ECE/TRANS/WP.29/GRSP/44
23 January 2009

Рабочая группа по пассивной безопасности

ДОКЛАД РАБОЧЕЙ ГРУППЫ ПО ПАССИВНОЙ БЕЗОПАСНОСТИ
О РАБОТЕ ЕЕ СОРОК ЧЕТВЕРТОЙ СЕССИИ
(Женева, 10-12 декабря 2008 года)

Рис. 1

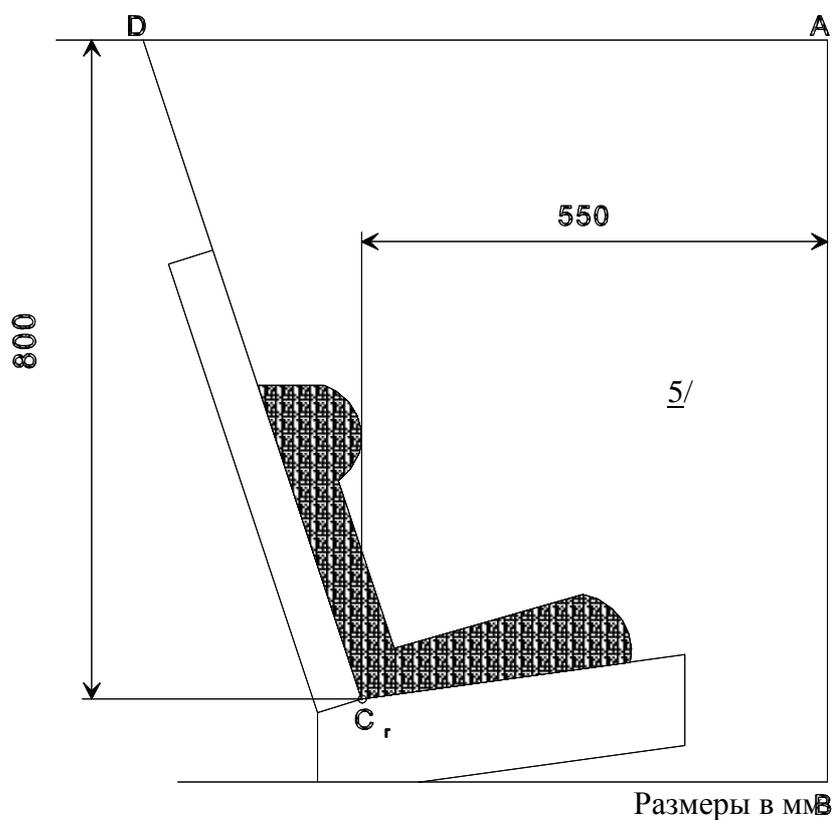
Пункт 7.1.4.4.1.1, рис. 1, включить ссылку на сноску 5/ к габариту 550 и включить следующий текст соответствующей сноски 5/:

5/ Для целей испытания, указанного в пункте 7.1.4.1.10.1.1, данный габарит должен составлять 500 мм".
